До: Участниците, които са изтеглили документацията за участие по Процедура №ТТ001508 Доставка и монтаж на ултразвукови разходомери/водомери с външни и/или вътрешни датчици за напорни тръбопроводи за питейна и утайкова вода и за питейна вода при безнапорно течение

ОТНОСНО: Разяснение по Процедура № ТТ001508 Доставка и монтаж на ултразвукови разходомери/водомери с външни и/или вътрешни датчици за напорни тръбопроводи за питейна и утайкова вода и за питейна вода при безнапорно течение

Прилагаме схема на примерно ел.захранване:

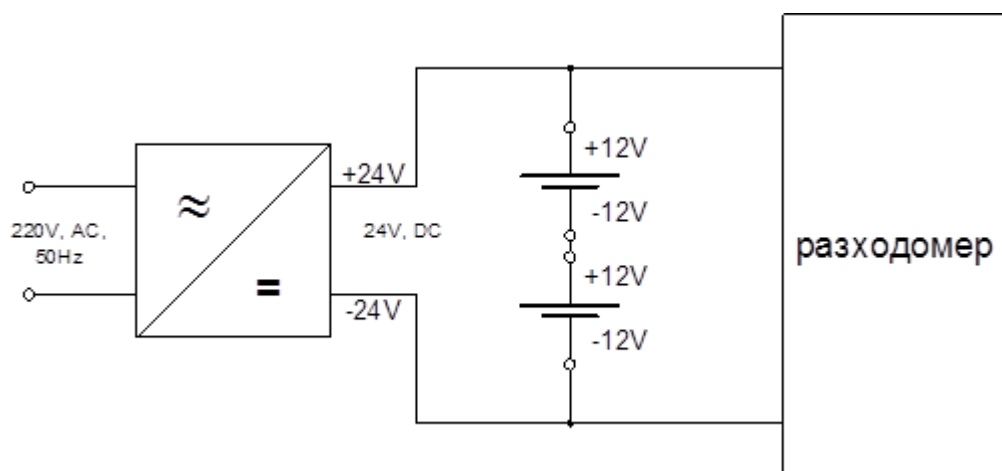
Раздел А – По т. 2.1.12. Може ли записаното в тази точка да се тълкува по следния начин? Захранването да бъде с променливо напрежение от мрежа 1F+N+PE 230 VAC, 50Hz или с постоянно напрежение, чрез токоизправител захранван от мрежа 1F+N+PE 230 VAC, 50Hz.

Не може да се тълкува по предложения от Участника начин.
